গণপ্রজাতন্ত্রী বাংলাদেশ সরকার
শ্রম ও কর্মসংস্থান মন্ত্রণালয়
কলকারখানা ও প্রতিষ্ঠান পরিদর্শন অধিদপ্তর

ক্যাপ পর্যবেক্ষণের তথ্য

কারখানার নাম	লাকী স্টার এম্পায়েলমেন্ট লিঃ
ঠিকানা	141/142, Lalasarat / 71/1 West Khapara Road, Tongi, 234/4, Kachukhet
কারখানার কোড	GZP205
কালার কোড	
মূল্যায়নের ধরণ: বৈদ্যুতিক মূল্যায়ন	পর্যবেক্ষণের তারিখ: ২৬-০১-২০২৩
১. পর্যবেক্ষণ

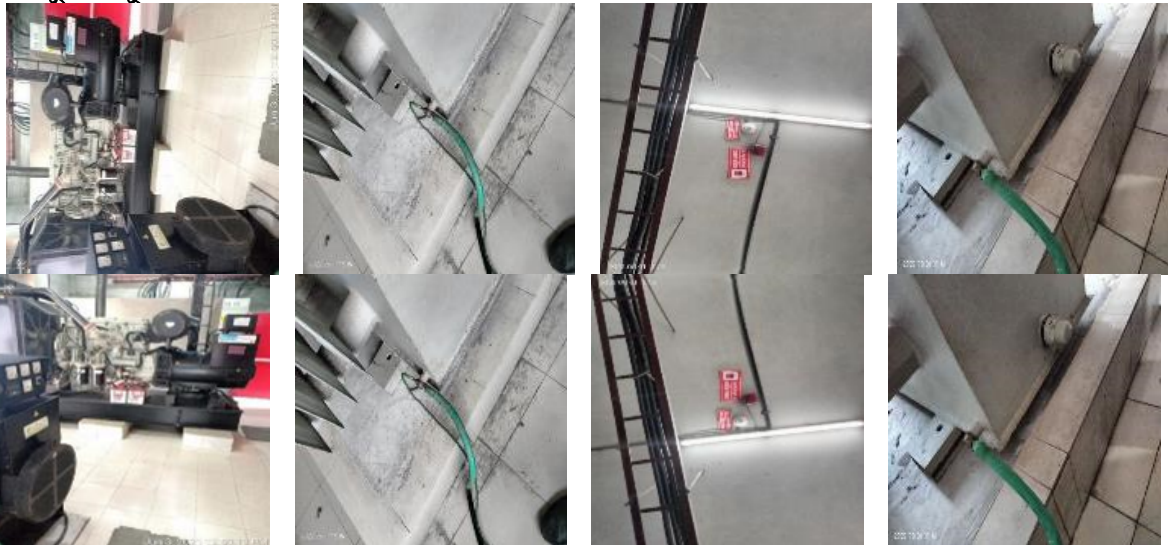
পরিদর্শন পর্যবেক্ষণ	Ensure accessibility, illumination and cross ventilation to Transformer
কাপ আইটেম ক্যাটাগরি

কার্যক্রম	We have implemented the issue
সুপারিশের তথ্যসূত্র	
কারখানার কার্যক্রম	2022-06-25 00:00:00
অগ্রাধিকার	৬ সপ্তাহ
চূড়ান্ত সময়সীমা	১১-০৭-২০২২
সংশোধিত সময়সীমা	০১-০১-১৯৭০
অগ্রগতির অবস্থা	সংশোধিত
মন্তব্য	05.10.2020: Accessibility is made sure by fire door, illumination is fine , ventilation is made by windows instead of exhaust and the room size is smaller than required as per NTPA. 25.01.2021 (CVV 2): Accessibility, illumination and ventilation are all good but room size is smaller than the required. 03.06.2021: Accessibility, illumination and ventilation are all good but room size is smaller than the required. 01-08-2022 : Accessibility , illumination and ventilation are all good. 26-01-2023: Completed.

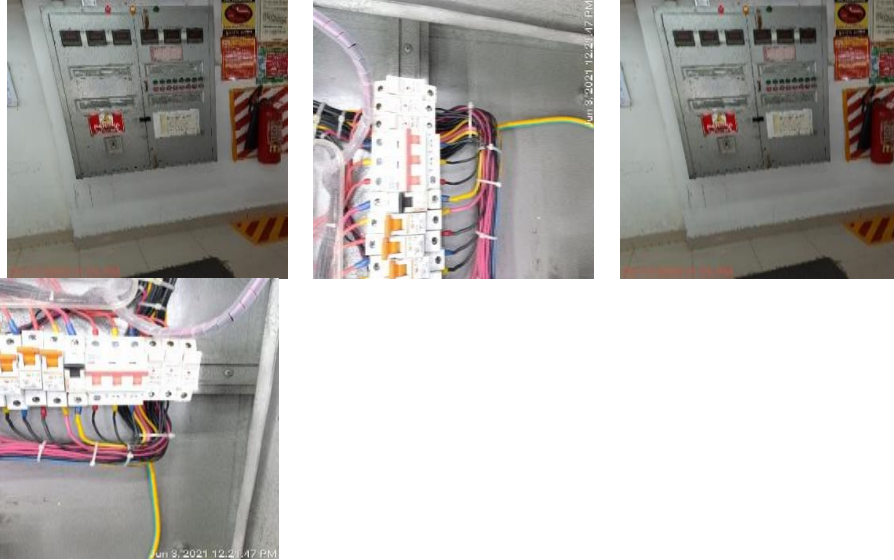
পরিদর্শন পর্যবেক্ষণ	<input type="checkbox"/> Access obstructed/barred to MDB <input type="checkbox"/> No clear identification mark on distribution board <input type="checkbox"/> Combustible materials near DB
ক্যাপ আইটেম ক্যাটাগরি

কার্যক্রম	<input type="checkbox"/> Provide clear identification mark on distribution board.
সুপারিশের তথ্যসূত্র	
কারখানার কার্যক্রম	We have implemented the issue
অগ্রাধিকার	৬ সপ্তাহ
চূড়ান্ত সময়সীমা	-
সংশোধিত সময়সীমা	০১-০১-১৯৭০
অগ্রগতির অবস্থা	সংশোধিত
মন্তব্য	05.10.2020: No access obstruction found to MDB, Distribution boards do not have clear and permanent identification marking and no Combustible materials near DB were found. 25.01.2021 (CVV2): No access obstruction found to MDB, Distribution boards do not have clear and permanent identification marking and no Combustible materials near DB were found. 03.06.2021: No access obstruction found to MDB, Distribution boards do not have clear and permanent identification marking and no Combustible materials near DB were found. 01-08-2022 :No access obstruction found to MDB, Distribution boards do not have clear and permanent identification marking and no Combustible materials near DB were found. 26-01-2023: Completed.
